女川原子力発電所1号発電用原子炉
廃止措置計画認可申請について
(審査会合における指摘事項の回答)

令和2年1月14日
東北電力株式会社

令和元年9月19日の審査会合における指摘事項の回答

第5-1図 解体対象施設の配置図

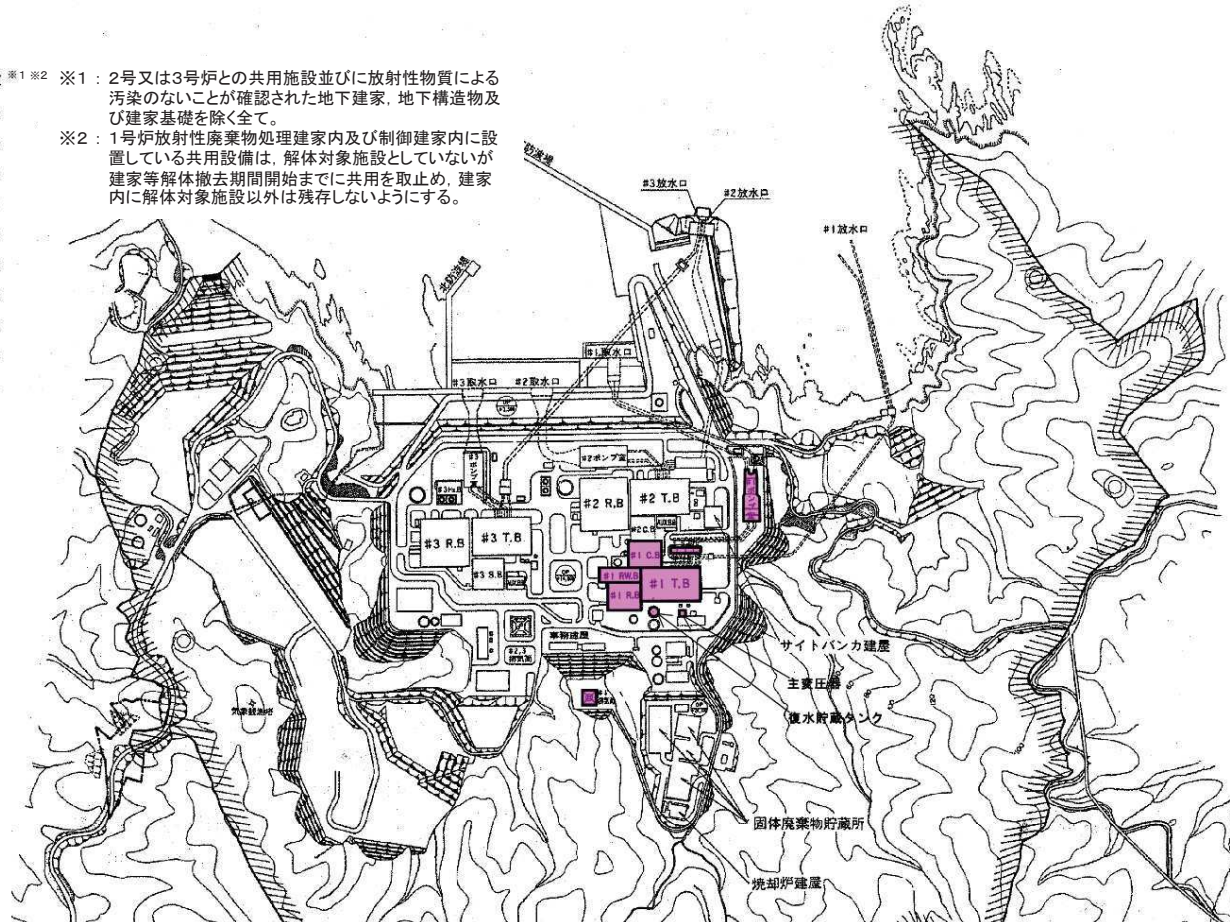
第5-1図 解体対象施設の配置図について、1号炉建家内に設置している2号炉との共用設備を含まないことが分かるように記載を適正化すること。

➤ 第5-1図については、1号炉建家内に設置している2号炉との共用設備を含まない旨を記載し、以下のとおり、廃止措置計画認可申請書の記載を修正する。

解体対象施設 ※1 ※2	※1：2号又は3号炉との共用施設並びに放射性物質による汚染のないことが確認された地下建家、地下構造物及び建家基礎を除く全て。
R.B	原子炉建屋	※2：1号炉放射性廃棄物処理建家内及び制御建家内に設置している共用設備は、解体対象施設としていないが建家等解体撤去期間開始までに共用を取止め、建家内に解体対象施設以外に残存しないようにする。
T.B	タービン建屋	
C.B	制御建屋	
RW.B	放射性廃棄物処理建屋	
S.B	サービス建屋	
AUX.B.B	補助ボイラー建屋	
Hv.B	海水熱交換器建屋	
	周辺監視区域	
	敷地境界	
	モニタリングポスト
